Antwortenkatalog

Vergabestelle: Staatliche Hochbau- und Liegenschaftsverwaltung Mecklenburg-Vorpommern
Maßnahme: JVA Bützow-9.BA Grundinstandsetz. Haus B Grundinstandsetzung Hafthaus B
Vergabe: Metallfenster
Vergabe-Nr: 21E0031N

Übersichtsplan
Liegenschaft/ Gebäude

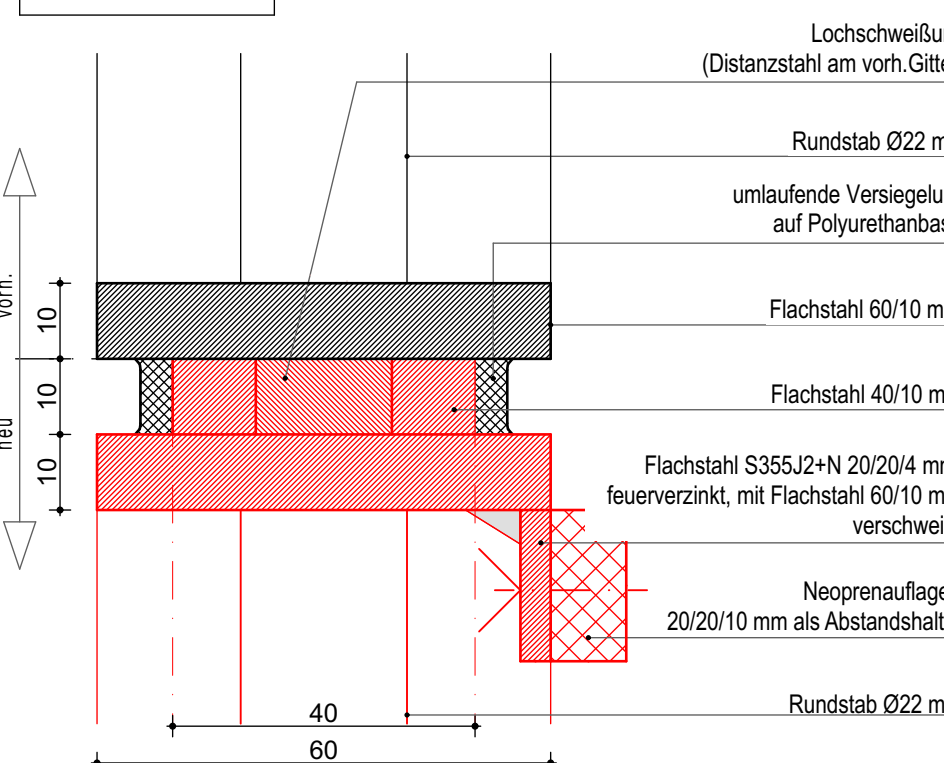
Frage: *Betreff:* »[ID: 41770] Pläne und Unterlagen«
Inhalt: »In der "angepassten Zeichnung" als Beantwortung auf die Bieterfragen vom 04.06.2021 werden jetzt Holzfenster dargestellt und beschrieben.

Werden jetzt Holzfenster gefordert ?«

Inhalt: »1. Für das Feingitter vor dem Fensterflügel werden unterschiedliche Angaben gemacht.

In den Plänen steht Feingitter oder Lochgitter mit gerader Lochung, verzinkt und farbbeschichtet nach RAL.

In der LV Beschreibung steht Feingitter Edelstahl V2A.

Was soll hier angeboten werden ?

Wenn Feingitter, welche Ausführung ?

Sollen die anderen Z-Edelstahlbleche und der verzinkte Flachstahl farbbeschichtet nach RAL ausgeführt werden?

2. Die Fensterprofile sind als Standard beschrieben, jedoch in den Zeichnungen teilweise als Profile mit einer in Richtung Profilmittte verschobenen Verglasung.

Bei den Standard Fensterprofilen ist die äussere Glasanlage ca. 5 mm tief, in den Zeichnungen ca. 15 mm tief.

Was soll hier angeboten werden ?«

Antwort: *Betreff:* »AW: Pläne und Unterlagen«
Inhalt: »Wir hatten versehentlich die Zeichnung der Holzfensterausschreibung angefügt.

Im Ausschreibungspaket 2 befindet sich im Ordner "Plananlagen/Details" die hinsichtlich der Lochgitter angepasste Zeichnung für die Metallfenster.

Die Beschreibung des gekanteten Lochbleches im Hinweistext des Titel 01.03 - Außenfenster aus Alu muss wie folgt lauten:

- unterseitig 2-fach gekantetes, V2A-Blech, 3 mm, als Lochblech, Quadratlochung, w = 10 / 10 mm, t = 13 mm, d = 3 mm

1. eine Farbbeschichtung der V2A Lochbleche, Z-Edelstahlbleche und verzinkten Flachstahlbleche soll nicht erfolgen
2. es kommen Standardprofile zum Einsatz, eine Verschiebung der Verglasung zur Profilmitte soll nicht erfolgen

Inhalt: » Angepasste Zeichnung als Beantwortung auf die Bieterfragen.«
